CAAC 适 航 指 令

编号: CAD2006-Y005-01

- 一. 标题: 主起落架带管子接头的检查和更换
- 二. 适用范围:

附图1

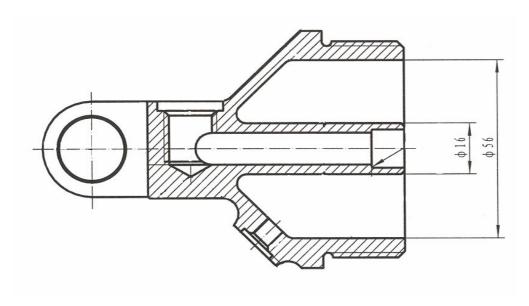
A、确认带管子接头Y5-4101-59自制造出厂以来是否从未自飞机主起落架上拆卸过,如果能够确认带管子接头在飞机制造出厂以来从未自飞机主起落架上拆卸过,自本指令生效后,在下次飞机大修或下次起落架大修之前,以先到为准,按照本指令E段规定拆下两个主起落架带管子接头Y5-4101-59检查以确认叉型接头Y5-4101-56符合图纸(Y5-4101-56第2版)中Φ56mm和Φ16mm尺寸(见附图1)的要求,而不是图纸Y5-4101-56第1版中的Φ58mm和Φ14mm。根据检查结果,执行本指令A(1)段或A(2)段所规定的适用内容。

- (1)如果叉型接头Y5-4101-56不符合要求,报废该带管子接头Y5-4101-59。用新的符合图纸要求的且具有批准放行证书/适航批准标签AAC-038的带管子接头Y5-4101-59(第1版)更换,并在装配过程中按照本指令F段重新安装此带管子接头。
- (2)如果叉型接头Y5-4101-56符合要求,该叉型接头在完成经批准的检查和/或大修要求后,在装配过程中按照本指令F段重新安装此带管子接头。
- B、符合本指令A段和G段规定的情况除外,自本指令生效后,在本指令B(1)、B(2)或B(3)段规定的适用时间内,以先到为准,拆下并报废该带管子接头。用新的符合图纸要求的且具有批准放行证书/适航批准标签AAC-038的带管子接头更换,并在装配过程中按照本指令F段规定重新安装此带管子接头。

C、自本指令生效之日起,任何人再不得将带有不符合图纸 Y5-4101-56第2版叉型接头的带管子接头Y5-4101-59安装到主起落架 上。

D、检查库存的主起落架带管子接头Y5-4101-59和叉型接头Y5-4101-56,报废所有未按照本指令E段和F段规定拆卸和安装过的叉型接头Y5-4101-56,报废所有不能够确认是符合图纸Y5-4101-56(第2版)要求的叉型接头Y5-4101-56。
